# SERVICE INFO

## Zmiana konstrukcji rolki prowadzącej 532 0433 10

Nr.Ref.: 532 0433 10

Rolka prowadząca 532 0433 10, wersja stara (A) i nowa (B)

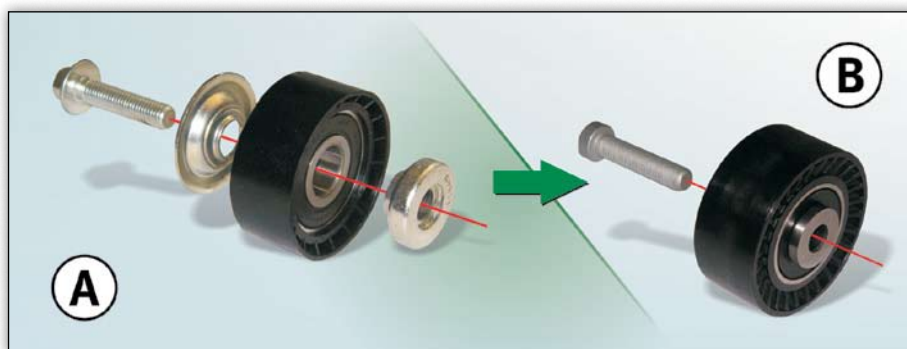
Ze względu na ciągły rozwój naszych produktów, konstrukcja rolki prowadzącej 532 0433 10 uległa zmianie.

W nowej konstrukcji płytka i przekładka (foto 1, A) nie stanowią już oddzielnych elementów, tak jak to miało miejsce w starej wersji. Elementy te zostały w nowej wersji (foto 1, B) zespolone i stanowią integralną część rolki prowadzącej.

W okresie przejściowym możemy posiadać mieszane zapasy tych części. Obie wersje spełniają specyfikacje techniczne i mogą być stosowane bez ograniczeń w pojazdach wymienionych w katalogu.

Rolki prowadzące w wersji A i B (patrz foto) muszą być montowane wyłącznie z użyciem dostarczonej śruby.

Rolka A: M10x45, śruba z łbem sześciokątnym z kołnierzem

Rolka B: M10x45, śruba z łbem torx
